質疑・回答書

件名：中央図書館等移転改修事業に係る公募型プロポーザル

- エリア区分凡例
- ① 図書館エリア
 - ② 映像文化ライブラリーエリア
 - ③ 郷土資料館サテライトエリア
 - ④ 後方エリア

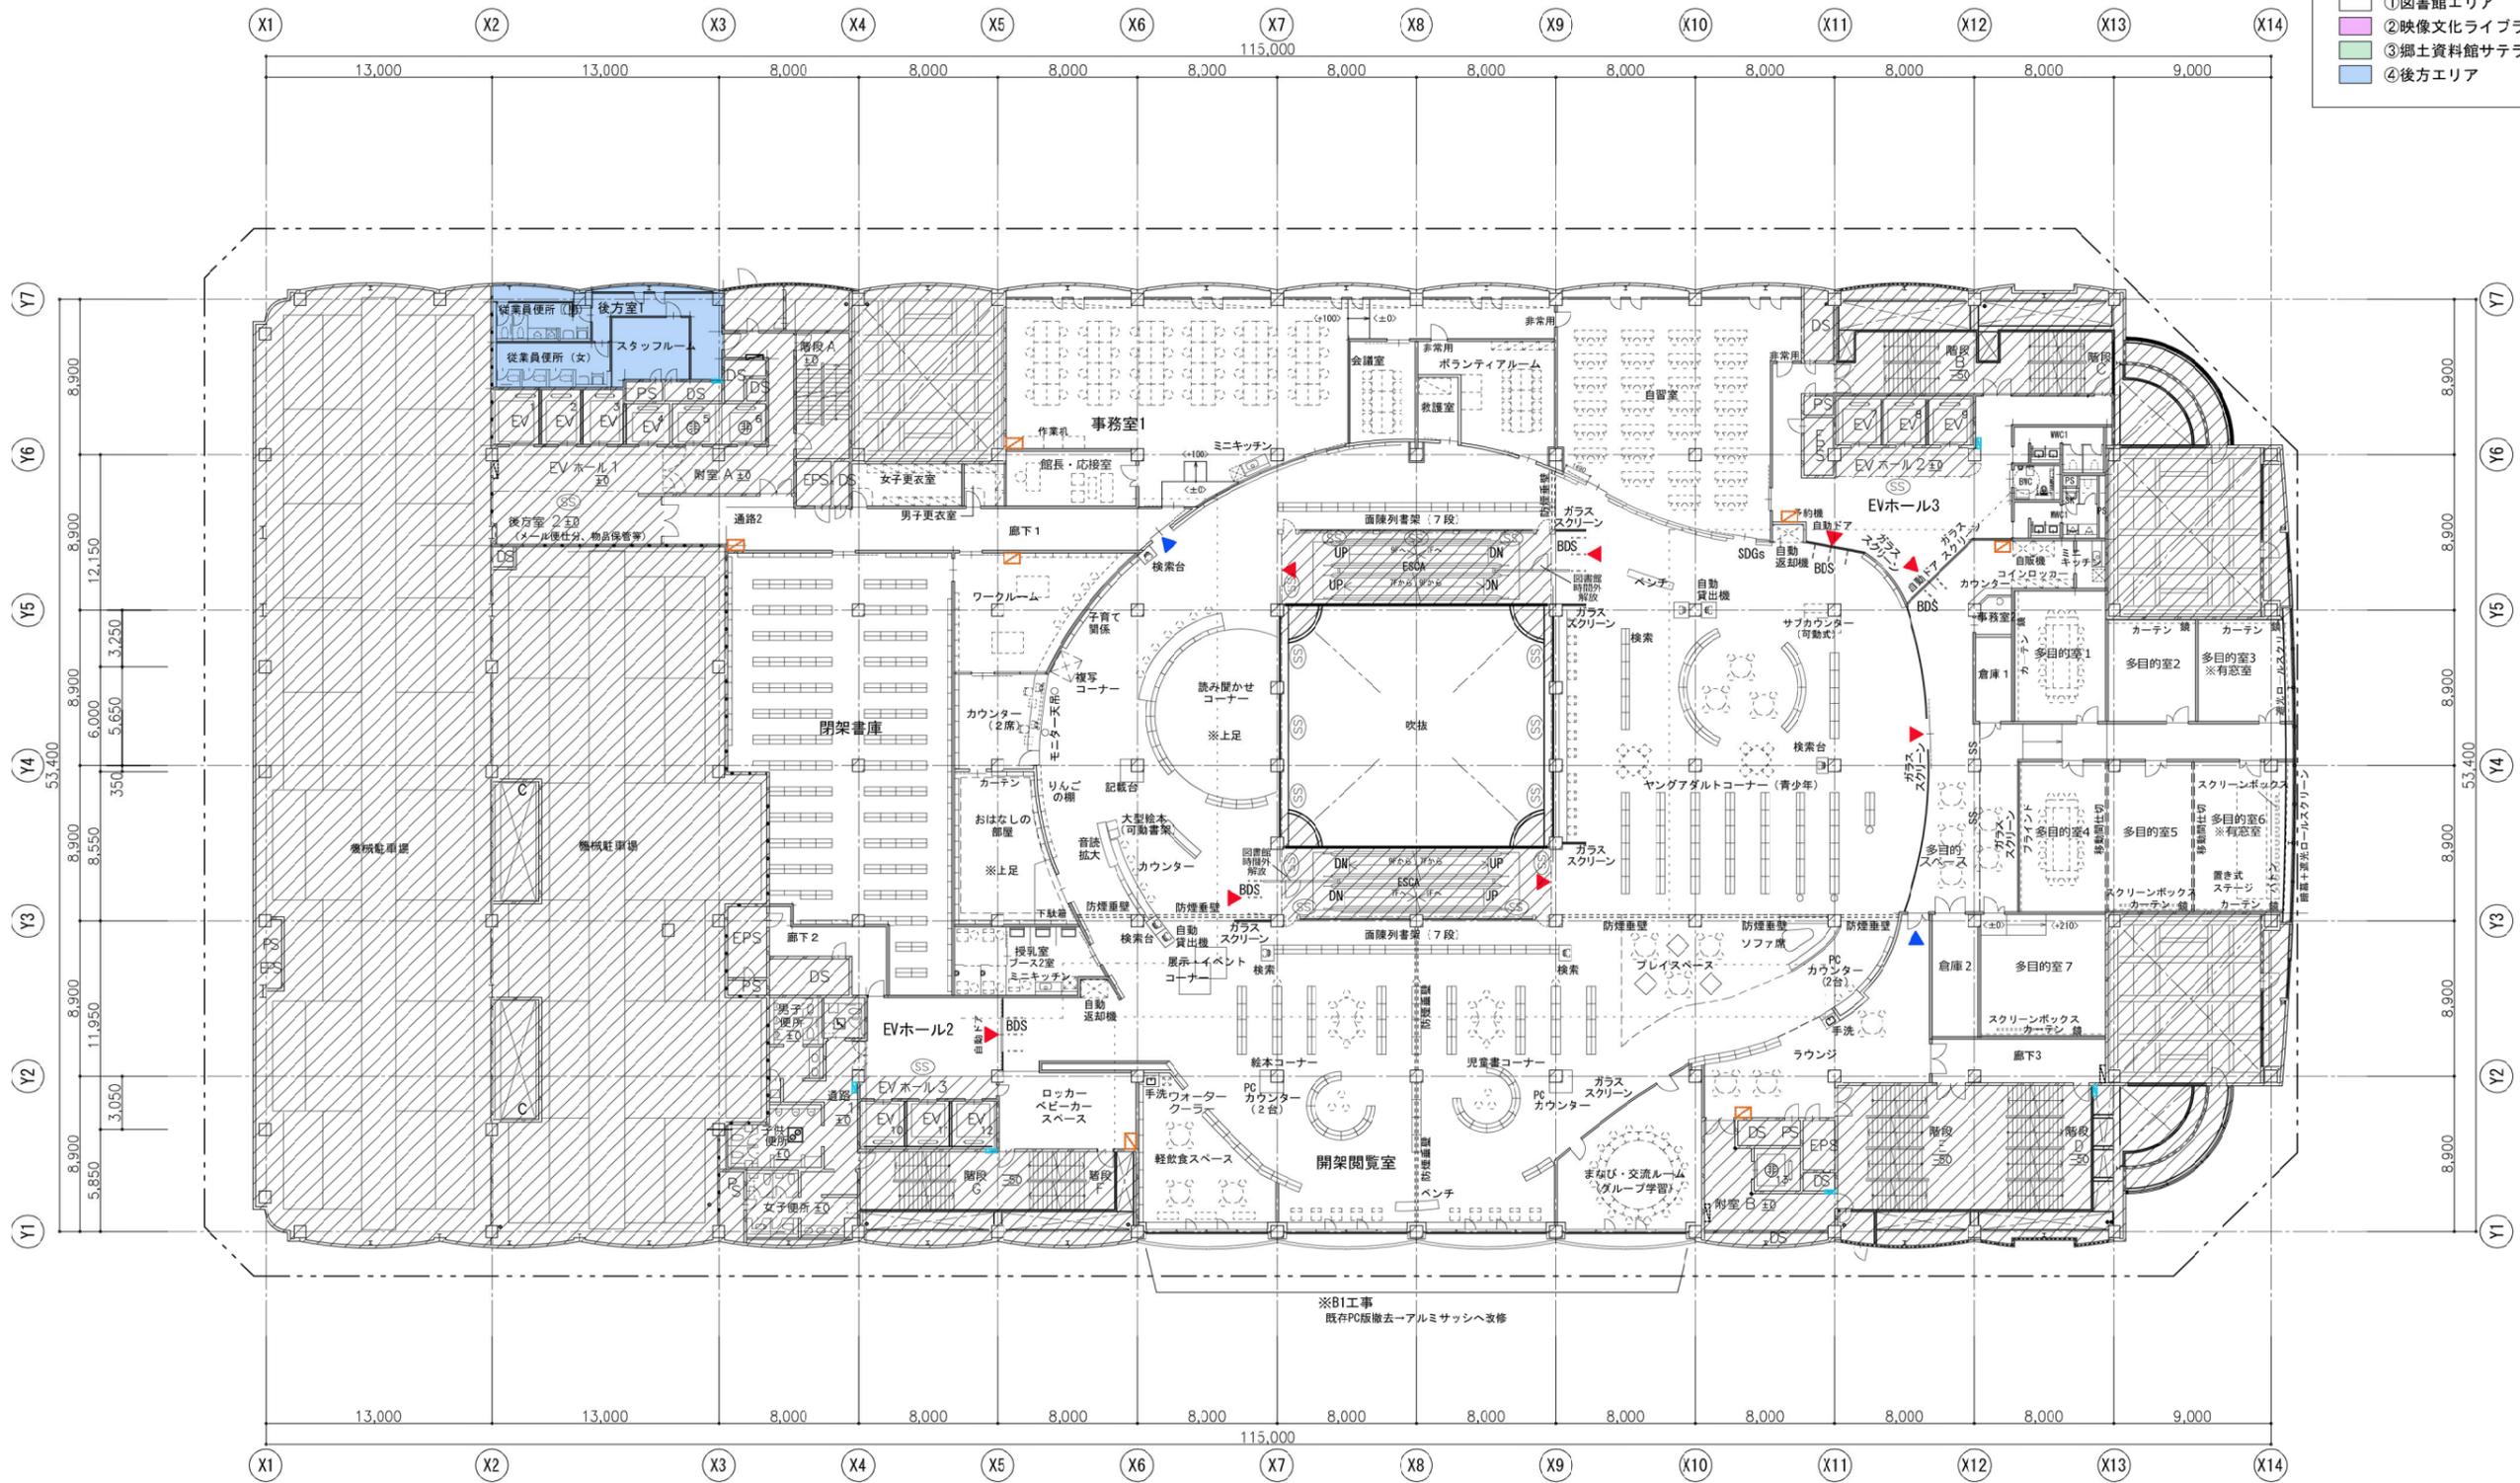
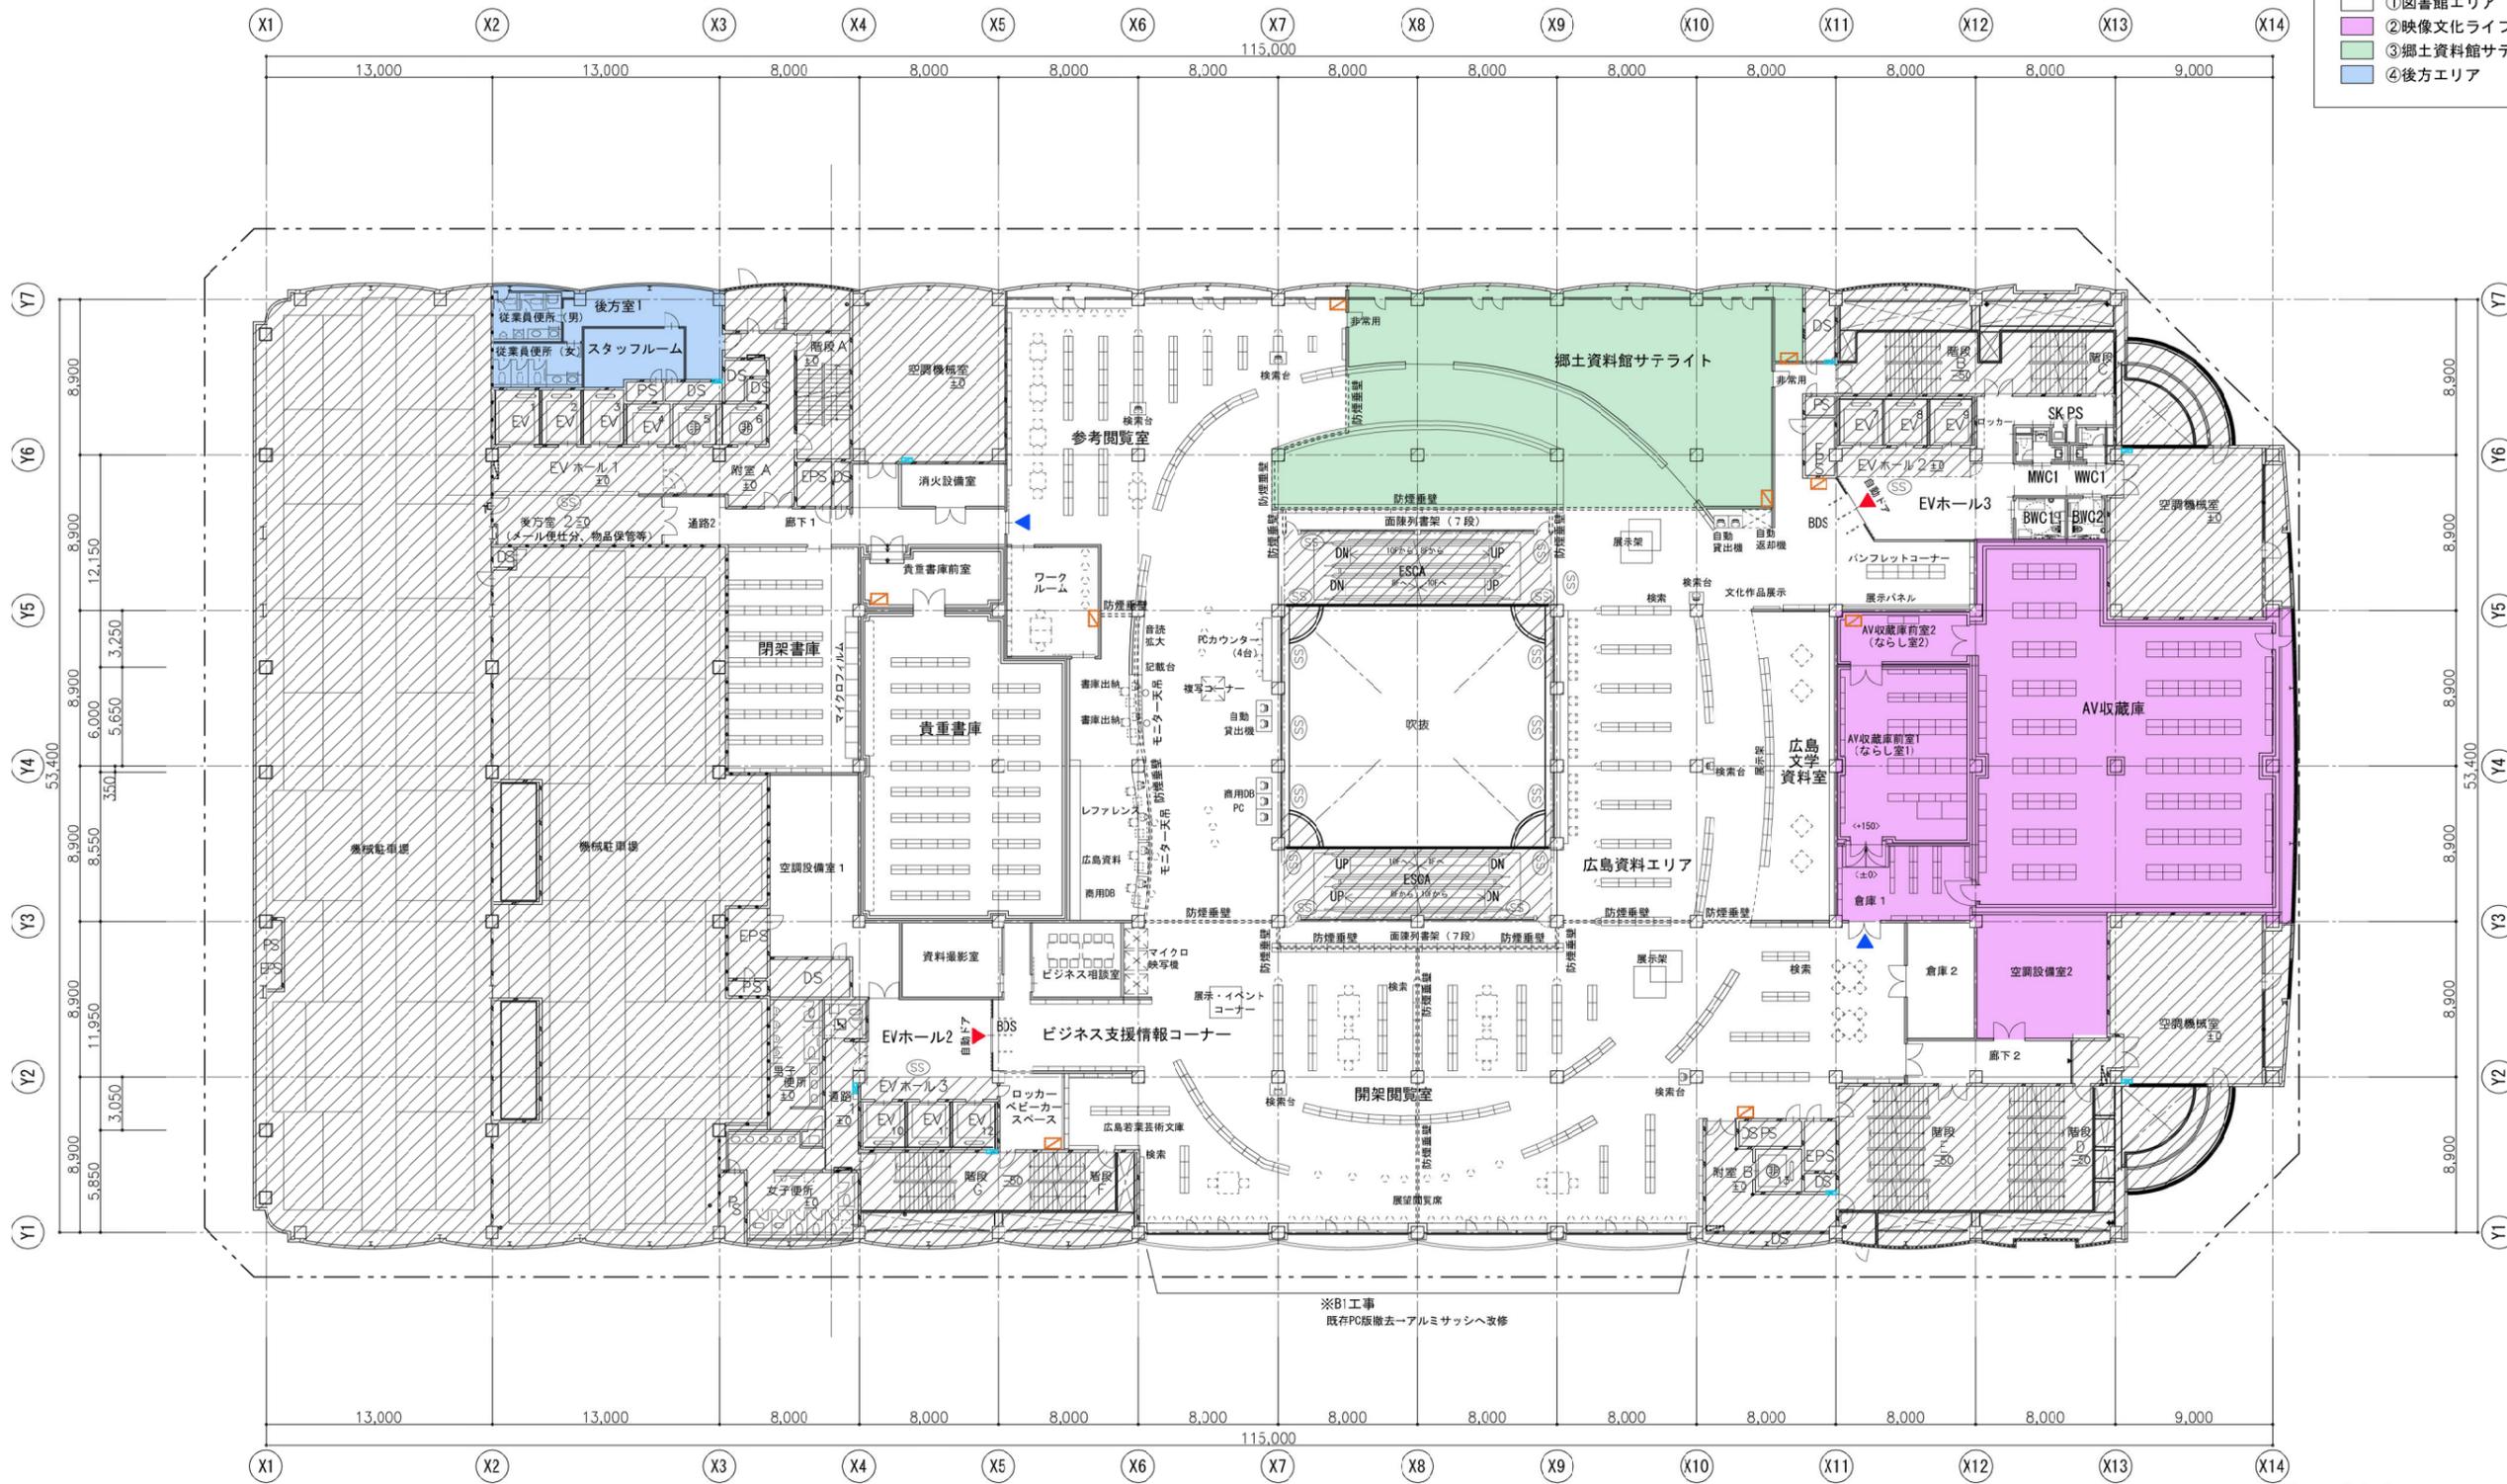
No.	資料名及びページ	質問内容	回答
4	中央図書館等移転改修事業に係る公募型プロポーザル実施要領 (様式 17) 概算見積書(工事)	24. 概算見積書(工事)(様式 17). doc に於いて、科目別内訳書に①～⑤のエリアがありますが、明確な各エリアの範囲が不明です。各エリアの色分け図等ご提示いただけないでしょうか。	別紙1のとおり、エリア区分を提示します。 ①図書館 ②映像文化ライブラリー ③郷土資料館 ④後方 を分けており、各エリア内に発生する工事は、当該エリア区分として仕分けてください。 なお、当該エリア専用の設備に関しては、盤や空調機およびそのルートがエリア外に出ている場合でも、当該エリア区分に仕分けてください。 ⑤共用 上記①～④以外に、各エリアに対して共用する設備など、特定エリアに仕分けることが困難な工事を対象としてください。
5	中央図書館等移転改修事業に係る公募型プロポーザル実施要領 (様式 17) 概算見積書(工事)	上記に関連しますが、エリア境界に間仕切壁や建具がある場合はどちらの区分へ参入するべきでしょうか。ご指示下さい。	全て、①図書館側として計上してください。
6	中央図書館等移転改修事業に係る公募型プロポーザル実施要領 (様式 17) 概算見積書(工事)	24. 概算見積書(工事)(様式 17). doc に於いて、中科目別内訳書にて科目の記載がありますが、各工事科目の下層の指定は見受けられません。中科目以下の下層は階別等の区分けは無しと考え、工種別書式として良いですか。	実施要領P10の13(2)に記載のとおり、技術提案提出時は中科目別内訳書までを提出してください。 技術協力業務の履行開始に当たり、細目別内訳書を提出する必要があります。特段の指定はしていませんが、建築工事については、中科目に属する細目毎に階別区分で数量、単価及び金額を記載していただければと考えています。

No.	資料名及びページ	質問内容	回答
45	A-020	10階開架閲覧室に於いて、X6通りに天井伏図にモニター天吊とありますが詳細が不明です。建築工事範囲の詳細をご指示下さい。	天吊用下地は、C100*50*20*2.3 L4000（吊材@2000共）としてください。
46	A-020	10階開架閲覧室に於いて、平面図点線表記の家具什器（中央イベントコーナーの可動書架など）は別途工事として良いですか。	家具番号はS1029とした上で、S809同仕様が4台、キャスター付としてください。
47	A-022	仕上表（1）の内部仕上げ：幅木（2）に防塵塗装で壁下地がLGSの時はコンクリートを幅木高さまで立ち上げるとありますが下記のようにして良いですか。 ・コンクリート強度： F c 24N/mm ² スランプ 15 c m ・配筋：D10@200	・コンクリート強度： F c 21N/mm ² スランプ 15 c m ・配筋：D10@200 としてください。
48	A-023	8階閉架書庫に於いて、仕上表にSLの記載がありませんが、見込んで良いですか。	よろしいです。
49	A-023, 036, 086	8階おはなしの部屋に於いて、仕上表はブラインドボックスとありますが、天井伏図ではカーテンレールとなっており、ボックスの記載はありません。部分詳細図記載のカーテンボックスにカーテンレールとし、カーテンは別途工事として良いですか。	カーテンとし、ボックスとカーテンレールを本工事、カーテンを別途工事としてください。
50	A-023, 062	B2階の閉架書庫1.2.3について、床にUF(SA)H150とありますが、使用範囲が不明です。該当部無しと考えて良いですか。有りの場合は範囲・段差見切仕様をご指示下さい。	該当なしとしてください。
51	A-023, 062, 085	B2階の閉架書庫1.2.3について、平面詳細図で壁種がほとんどW4ですが、壁下地のLGSは全て新設するのでしょうか。ご指示下さい。	新設としてください。

No.	資料名及びページ	質問内容	回答
39	GEN-09 A-026	10階前室2に於いて、仕上表壁仕上に吸音ボード(A)とありますが特記仕様書に見受けられません。(A)の付かない吸音ボードと読み替えて良いですか。	よろしいです。 上映ホール、ホワイエ共に同様としてください。
40	GEN-09 A-026	10階前室1に於いて、仕上表壁仕上に有孔ボードとありますが特記仕様書に見受けられません。吸音ボードの事と読み替えて良いですか。	有孔ボード：FKt8.0+FKt8.0(穴あけ加工)としてください。 映写室、放送室共に同様としてください。
41	GEN-09, 10 A-123	特記仕様書に於いて、下記丸印が付いていますが該当箇所が不明です。必要な範囲をご指示下さい。 ・点字鋏(ユニオン：UY300・302) ・屋内掲示板 ・郵便受箱 ・コーナーガード ・消火器収納箱(ユニオン：UFB-1F-2811N) ※サインリストNo.17では別途工事?	<ul style="list-style-type: none"> ・点字鋏は、開架閲覧室内に敷設とし、10F-100m、9F-150m、8F-150mとしてください。 ・屋内掲示板は、合板+掲示クロス張+木製枠 H900×W1800を8F～10Fで4か所ずつ、計12か所としてください。 ・郵便受箱は、SUS製 W350×H200×D300程度、4か所としてください。 ・コーナーガードは、樹脂製 H1000 250か所としてください。 ・消火器収納箱は、A-123 サイン仕様書・リストを正として別途工事としてください。
42	式典費用	起工式、竣工式は行わないと考えてよろしいでしょうか。	起工式、竣工式は行いません。
	【発注図：建築】		
43	建築一式 A-001 他	各階現況平面図・撤去図(撤去は全てB工事)とC工事に着手する現状が異なる場合、追加変更の対象と考えてよろしいでしょうか。	発注者及び別途工事と協議、調整のうえ、設計図書の変更の必要があると判断された場合には変更の対象となります。
44	A-018, 087	8階飲食スペースとラウンジの手洗いは、WC同様の洗面カウンターと鏡を見込んで良いですか。	よろしいです。
